Sujet : [INTERNET] Observations - Projet agrivoltaïque - Saint-Jory-Lasbloux

Projet agrivoltaïque – Saint-Jory-Lasbloux - Observations

1- Volet paysage/ patrimoine culturel/ tourisme

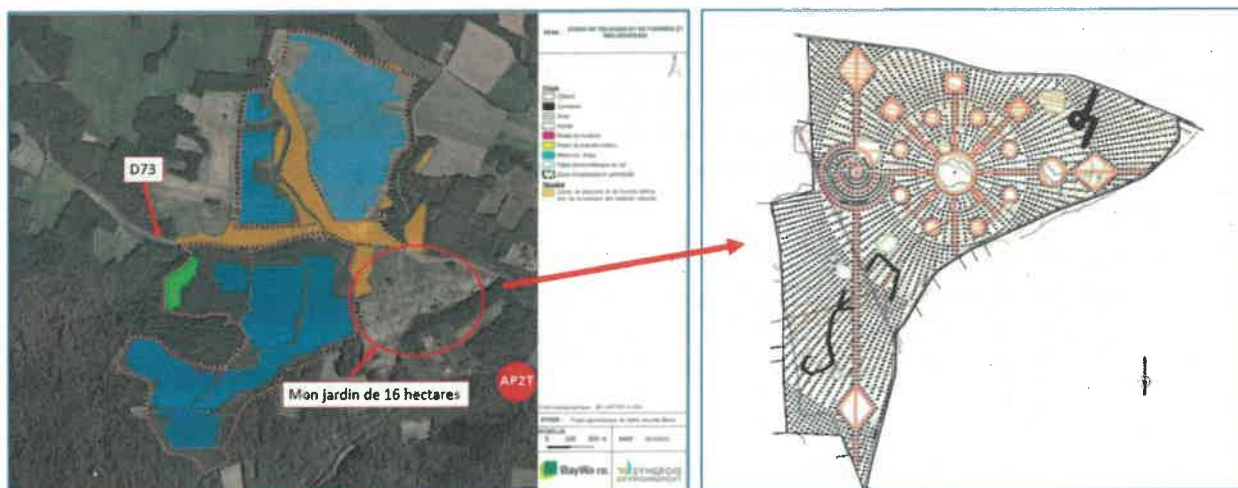
L'étude naturaliste n'a pas pris connaissance du jardin truffier directement mitoyen à la ZIP (Zone d'Implantation potentielle), ce qui ne donne aucune opportunité de proposer des mesures ERC à la fois sur la préservation de notre patrimoine culturel (la région de Sorges étant considérée comme le berceau de la trufficulture mondiale) ni sur les préjudices portés au développement du tourisme sur mon jardin truffier qui en est pourtant la vocation première.
